Mission régionale d'autorité environnementale
BOURGOGNE-FRANCHE-COMTÉ

**Avis de la Mission Régionale d'Autorité environnementale
de Bourgogne-Franche-Comté
sur le projet de création d'une carrière alluvionnaire
sur les communes de Beaumont, Chemilly-sur-Yonne et Gurgy (89)**

N° BFC-2023-3341

Localisation du projet (cf. page 20 de l'étude d'impact)

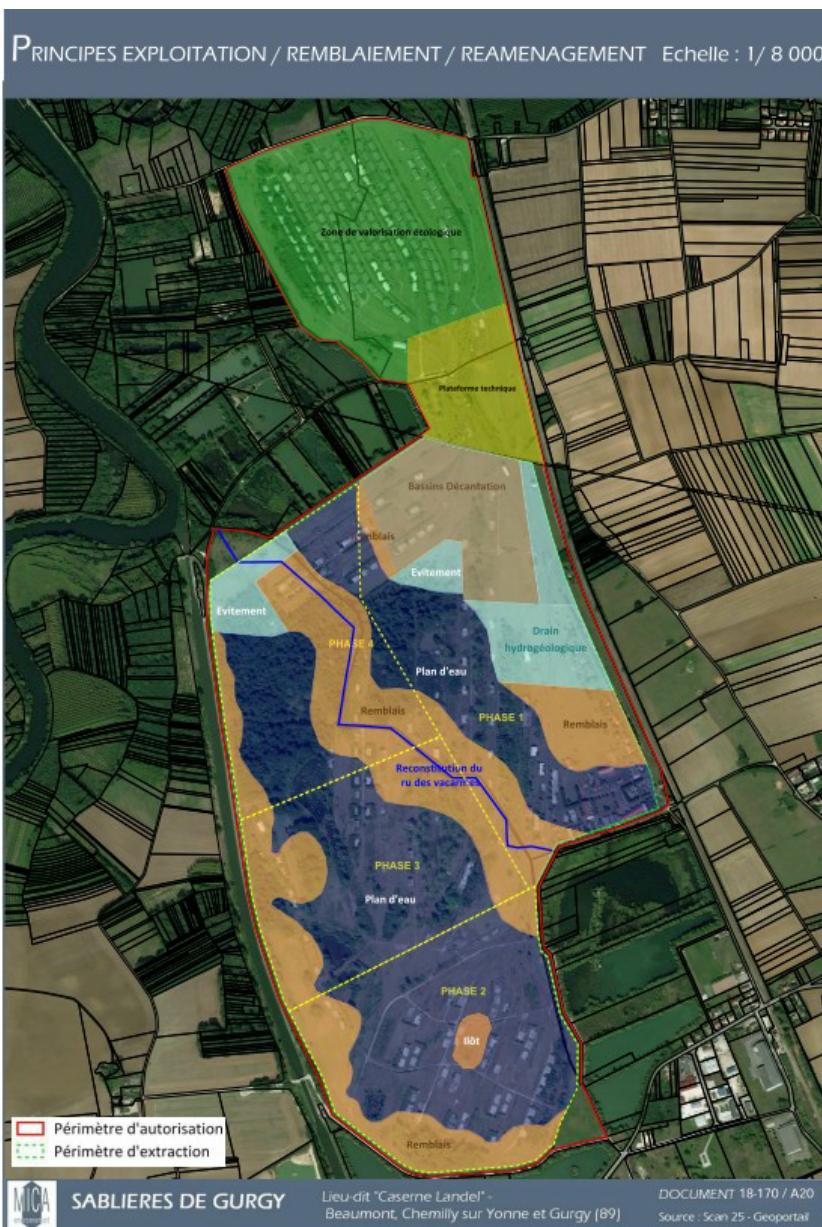
Le gisement concerne des matériaux alluvionnaires sableux de la basse terrasse, déposés par l'Yonne (Fy) et constitués de gravillons de 5 à 40 mm à dominante calcaire alternant avec des sables et gravillons de 1 à 4 mm essentiellement quartzueux et granulitiques. L'épaisseur moyenne d'alluvions exploitable est de l'ordre de 3 m. Le volume total de matériaux à extraire, incluant la découverte, les stériles et les matériaux commercialisables, s'élèverait à environ 5 102 680 m³ dont 3 440 000 m³ commercialisables, avec une production qui serait échelonnée sur 20 ans.
